**RESPUESTA A PRIMERA AMPLIACION DE INFORMACIÓN SOLICITADA
MEDIANTE OFICIO DRCC-0329-19 DE 15 DE MARZO DE 2019.
PROMOTOR: HACIENDA SANTA MÓNICA, S.A**

**Estudio de Impacto Ambiental Cat I
PROYECTO: “INFRAESTRUCTURA BÁSICA PARA LOTES DE
BUENAVENTURA OESTE FASE I”**

**Corregimiento de El Chirú, distrito de Antón,
Provincia de Coclé.**

Penonomé, 15 de marzo de 2019
DRCC-0329-19

Globo B No Finca No 30295859

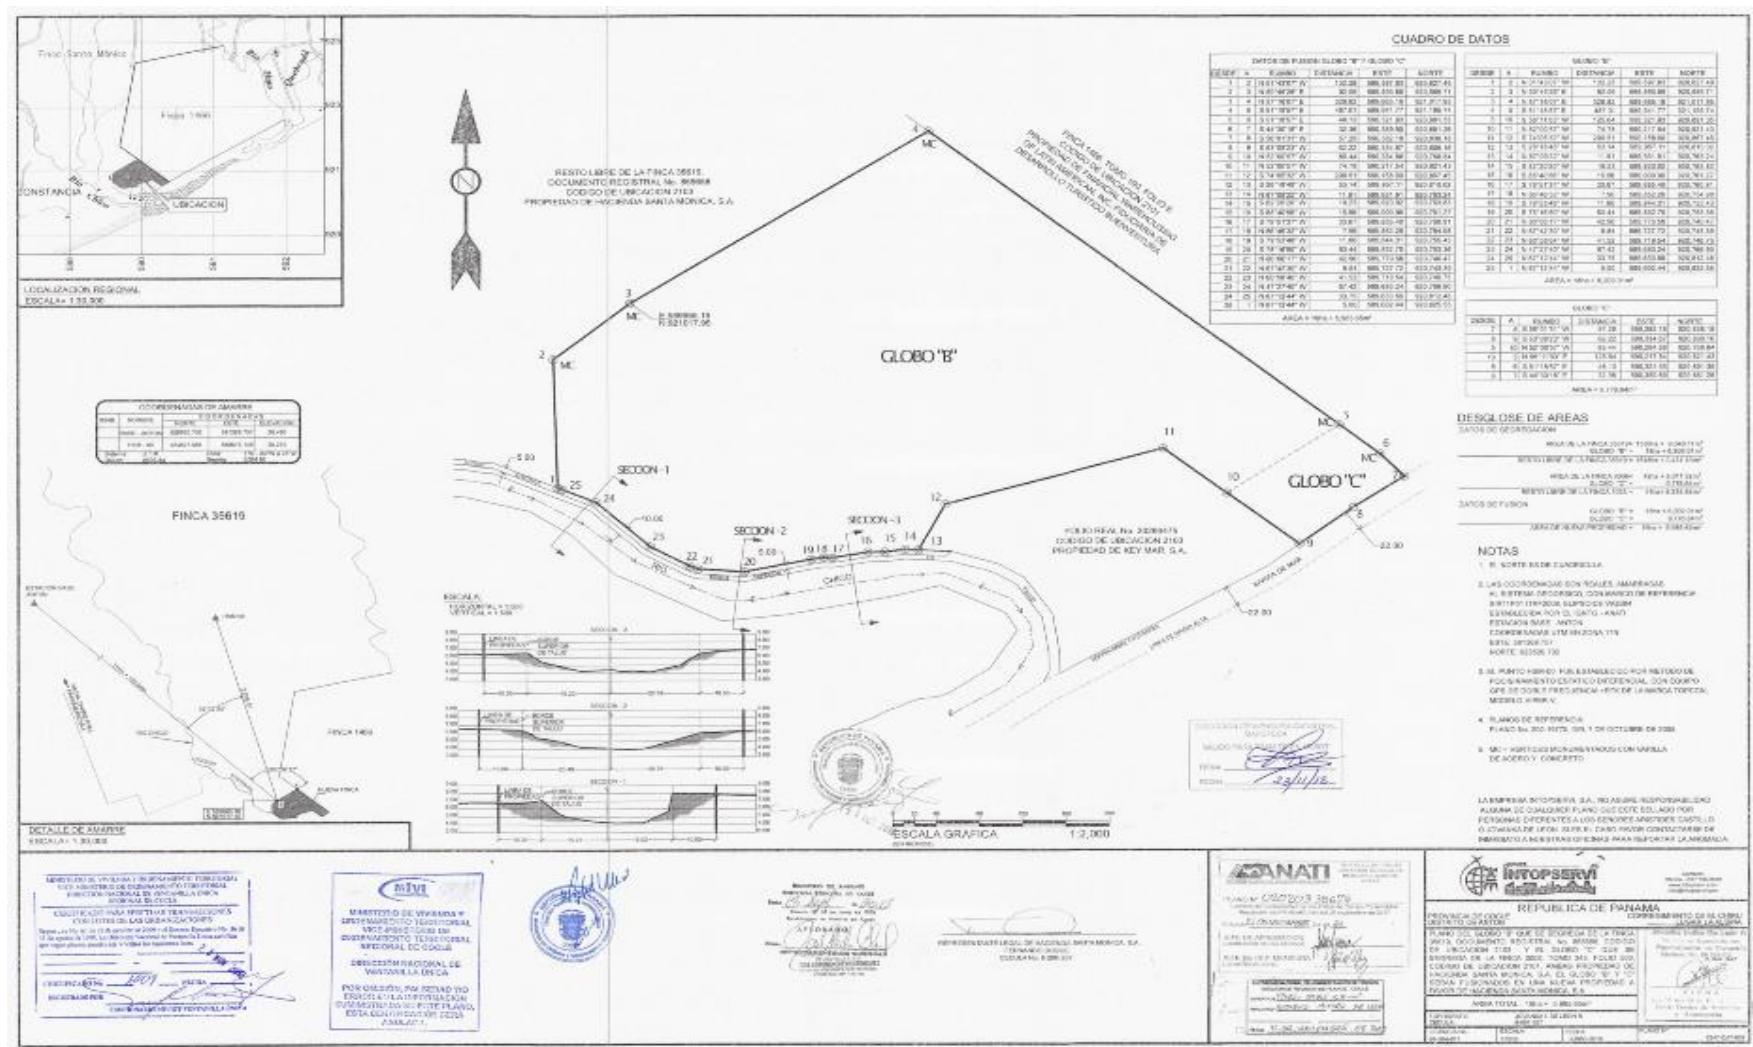
PREGUNTA N° 3: Presentar los planos de cada finca (madre) N°30266475. N°35619 y N° 3008 donde se pretenden realizar la adecuación, nivelación, limpieza del terreno el área libre de las misma, que no utilizaran para el desarrollo del proyecto.

RESPUESTA: Es menester aclarar que se ha efectuado una fusión de fincas en el polígono destinado a este proyecto, quedando el Globo B (de la finca N° 35619) y Globo C (de la finca N° 3008) fusionados en una sola Finca N° 30295859, cuyo certificado de Registro Público original y vigente aportamos a continuación.

Una vez aclarado esto, presentaremos los planos por separado de las fincas que se utilizarán para el desarrollo de nuestro proyecto y que se encuentran en las páginas subsiguientes en tamaño 11" x 17".

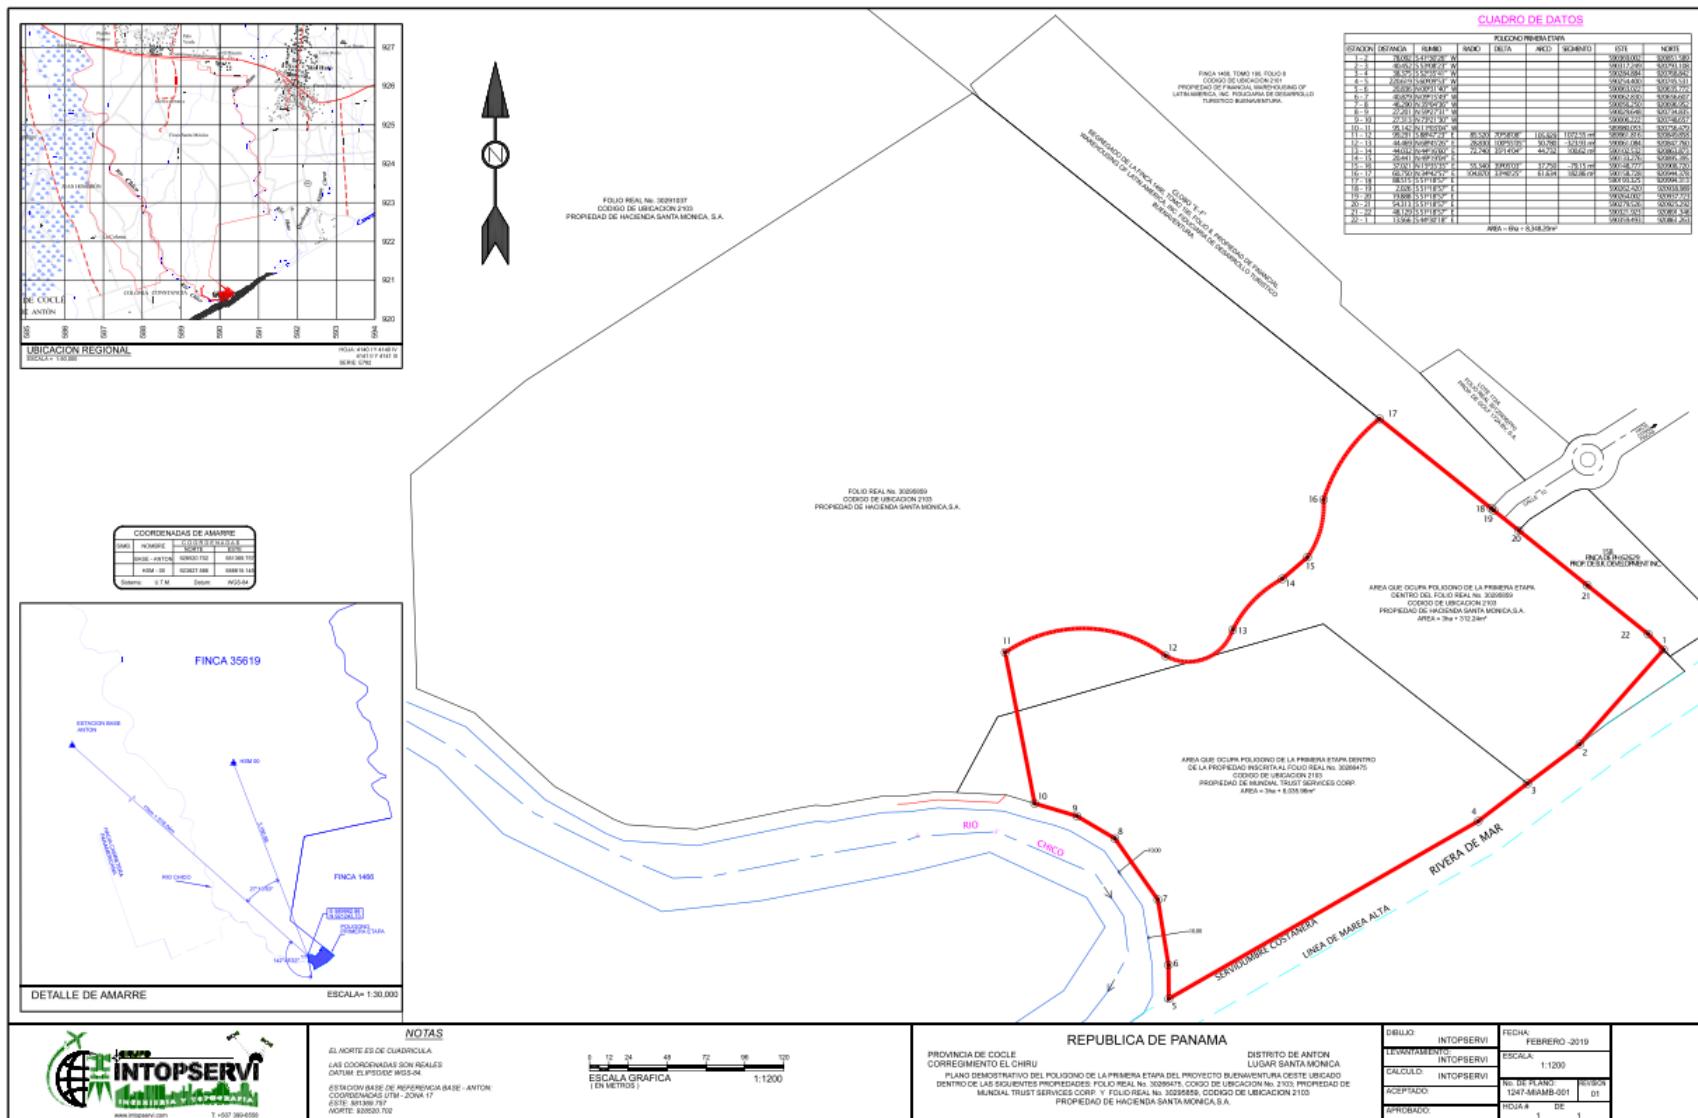
PREGUNTA N° 4: En el punto 2.0 Resumen Ejecutivo, nos dicen que el terreno para el desarrollo de este proyecto consta de 6has+8.348.20m². Al momento de verificar la cantidad de áreas a utilizar de cada finca, las mismas no corresponden a la cantidad presentadas en el EsIA. Corregir dicha incongruencia.

RESPUESTA: A continuación se presenta un cuadro con las medidas de las fincas que serán utilizadas para el desarrollo del proyecto en hectáreas y en metros cuadrados, y los porcentajes de su uso, la cantidad final que se utilizará es de **68,348.20 mts² ó 6 has + 8,348.20 mts²** que se incluyó en la redacción del estudio inicialmente, por lo tanto se mantiene esa cantidad. A esta respuesta acompañamos el plano que indica las fincas con sus dimensiones para una mejor apreciación.

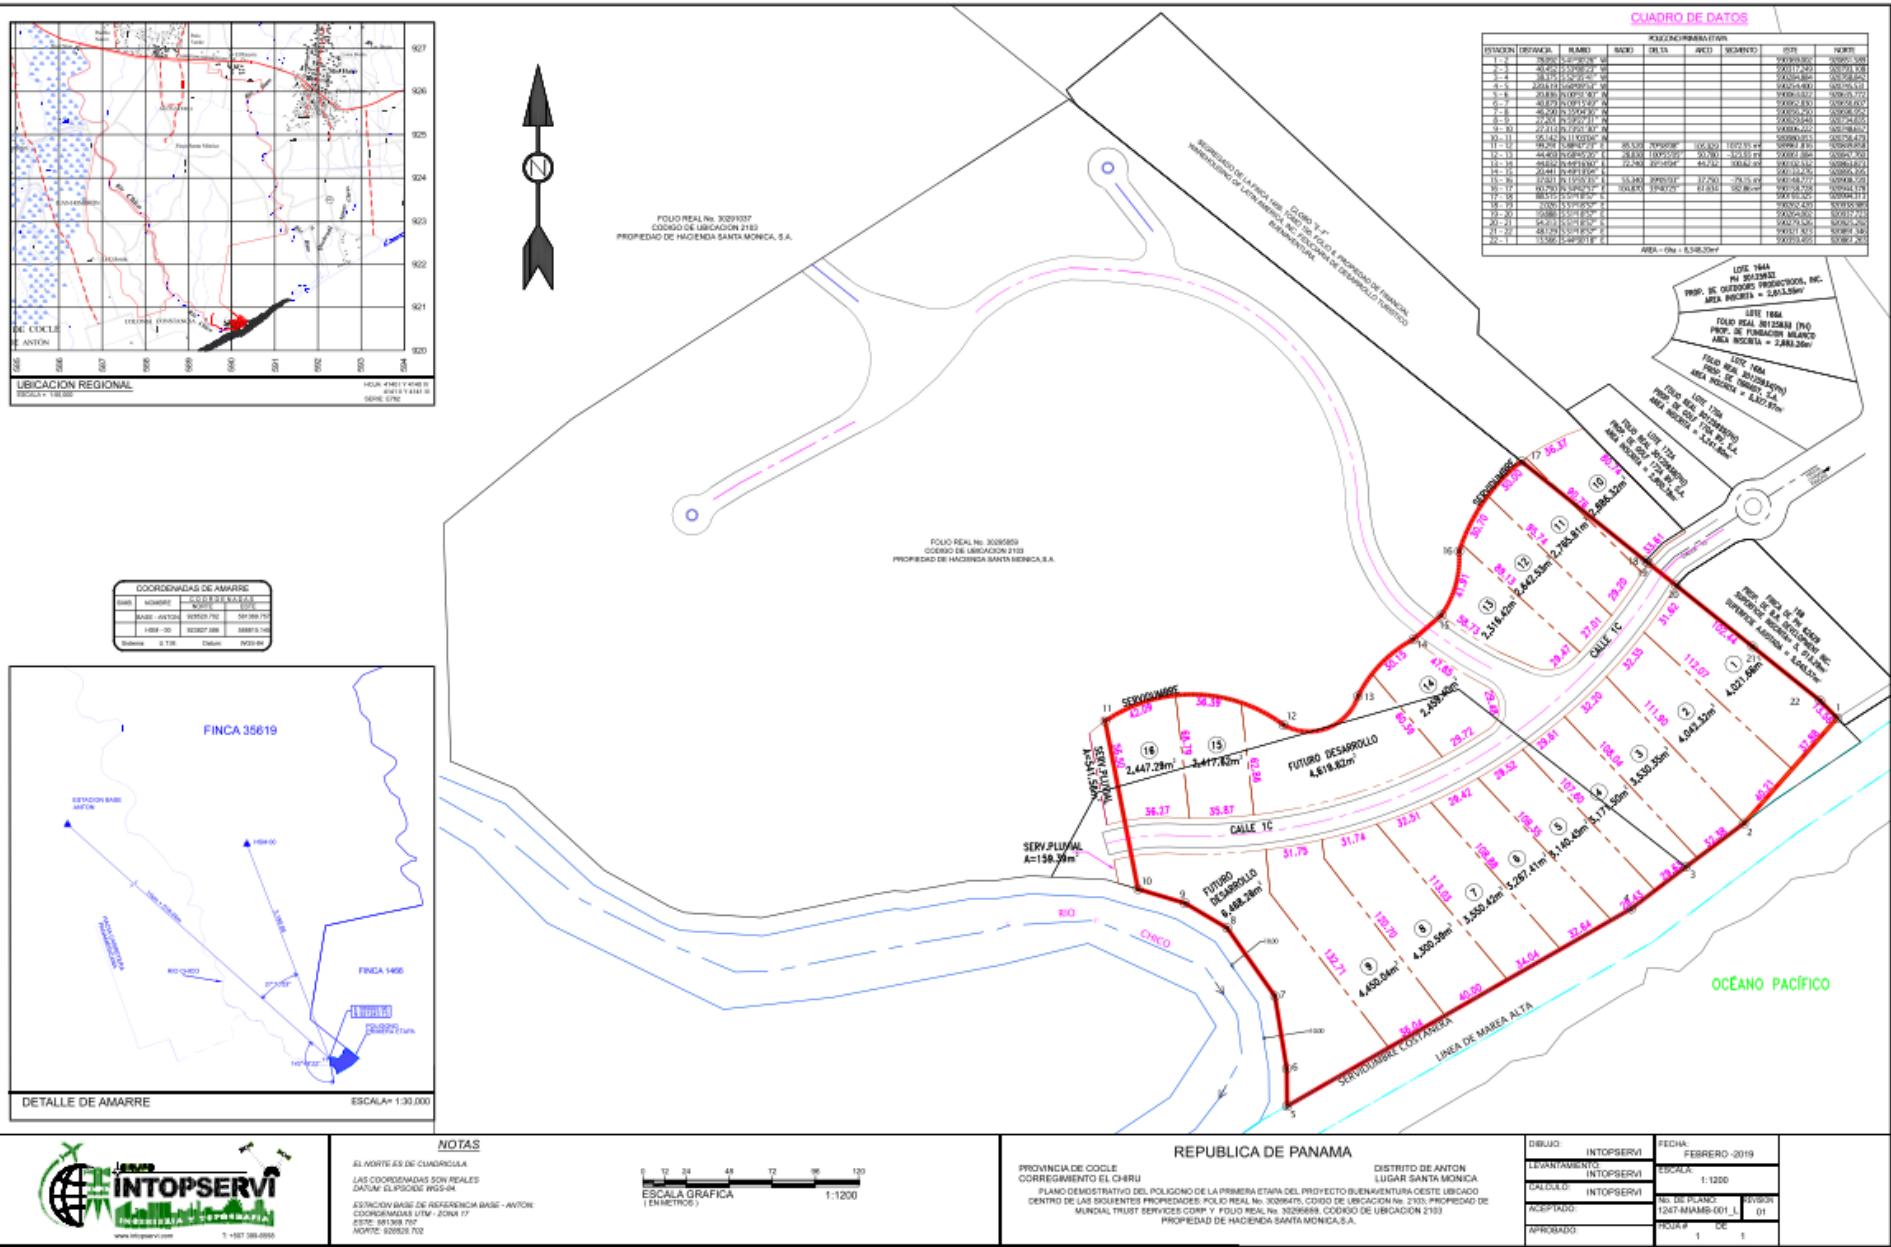
PREGUNTA N° 6: En el EsIA presentado nos dice que la adecuación del terreno es con el fin de llevar a cabo la construcción de las infraestructuras que consiste en la creación de 16 lotes para residencias unifamiliares) adicionalmente 1 lote para un futuro club de playa. Presentar la cantidad de área para cada Lote.

RESPUESTA: A continuación se presenta un cuadro de áreas de cada lote para una mejor comprensión:

Es importante recalcar, como se reiteró en la respuesta No 4, que el área total para el proyecto será de **68,348.20 mts 2**, restando los **62,498.01 mts 2** que es el área que suman los lotes y futuros desarrollos hay una diferencia de **5,850.19 mts** que son destinados a las calles internas.

A continuación presentamos planos con el desglose de área por cada lote.

SECCIÓN TIPICA

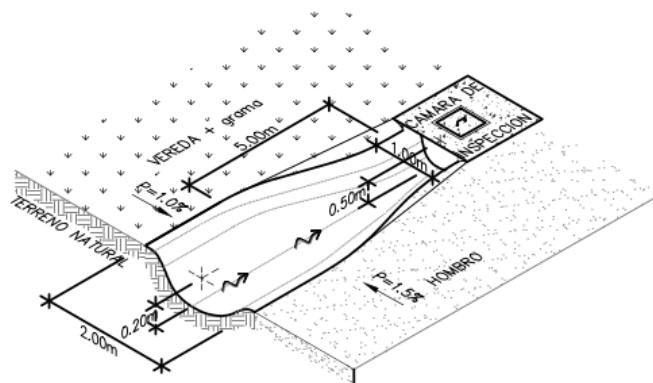
PREGUNTA N° 8: Al momento de la inspección se observó la acumulación de agua en una parte del terreno, el representante legal del proyecto nos informó que se colocaran cajones pluviales. Por lo que deberá presentar las especificaciones técnicas para estos trabajos.

RESPUESTA: Aprovechamos para aclarar que no se ejecutarán cajones pluviales sino cunetas abiertas como en el resto del proyecto Buenaventura que lleva más de 15 años en operación. Para una mejor visualización del diseño del sistema presentamos las especificaciones técnicas que será ejecutado por la empresa contratista para este servicio:

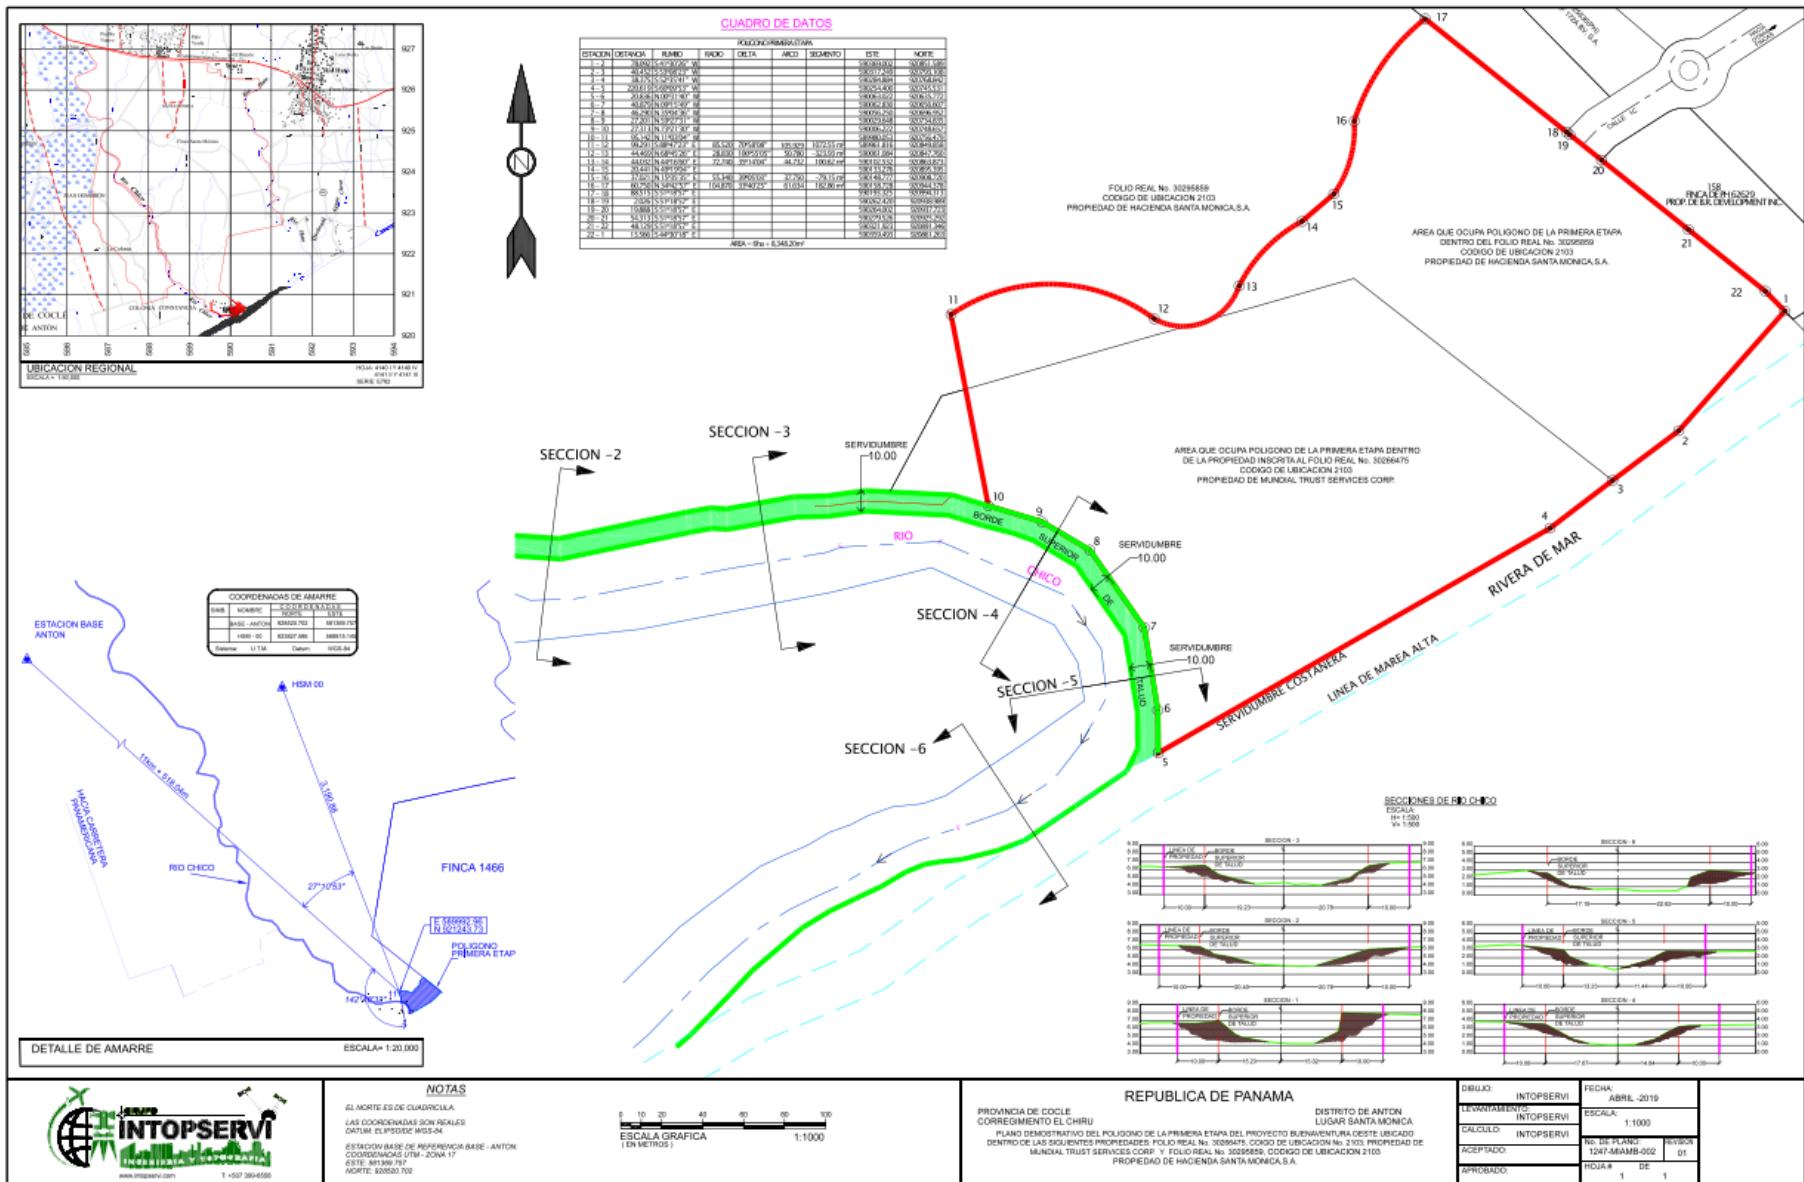
PREGUNTA N° 10: Indicar el volumen (m³) de tierra para la nivelación y relleno dentro del área del proyecto. Y de dónde se obtendrá dicho material.

RESPUESTA: Se hará un balance interno entre corte y relleno de la cantidad de 103,000 m³ que serán extraídos de la parte norte del mismo polígono destinado para las obras.
